プリント基板用端子台 LP10.00 シリーズの販売終了のお知らせ

■販売終了製品と代替製品

■主な変更点

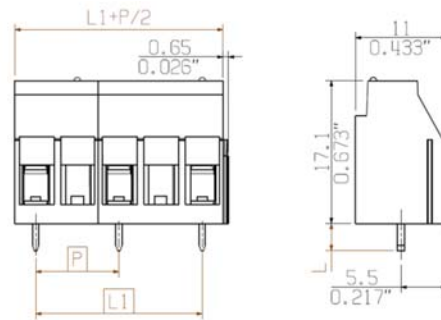
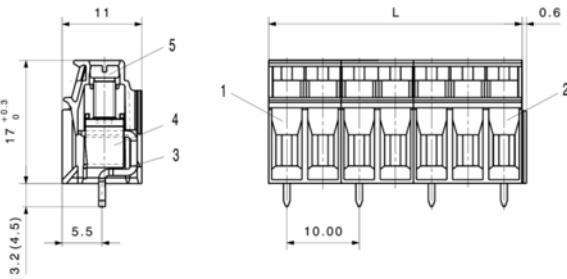
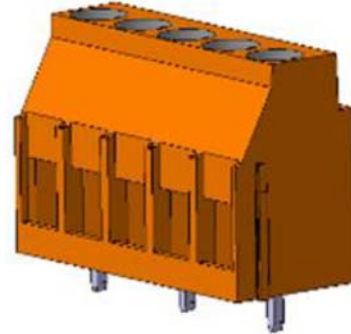
この度、プリント基板用端子台 LP10.00 シリーズを販売終了とさせて頂くことになりました。
後継製品は、LL10.00 シリーズとなります。 LL10.00 シリーズは、LP10.00 シリーズの後継製品として開発されたシリーズで、主な変更点としては、材質が PA から Wemid(PA) へと変更になりますが、その他、電気的仕様などの変更はありません。
販売終了製品をご利用中のお客様には、大変 ご面倒をおかけいたしますが、何卒 ご理解のほどよろしくお願い致します。

販売終了製品: LP シリーズ

定格電圧: 1000 V (IEC) / 300 V (UL)
 定格電流: 2 A (IEC) / 20 A (UL)
 接続電線範囲: 0.50 - 6 mm² (IEC)
 26 - 12 AWG (UL)
 材質: PA
 難燃性: UL94 V2
 マーカ: DEK

代替製品: LL シリーズ

定格電圧: 1000 V (IEC) / 300 V (UL)
 定格電流: 2 A (IEC) / 20 A (UL)
 接続電線範囲: 0.50 - 6 mm² (IEC)
 26 - 12 AWG (UL)
 材質: Wemid (PA)
 難燃性: UL94 V0
 シールマーカもしくはタンポ印刷
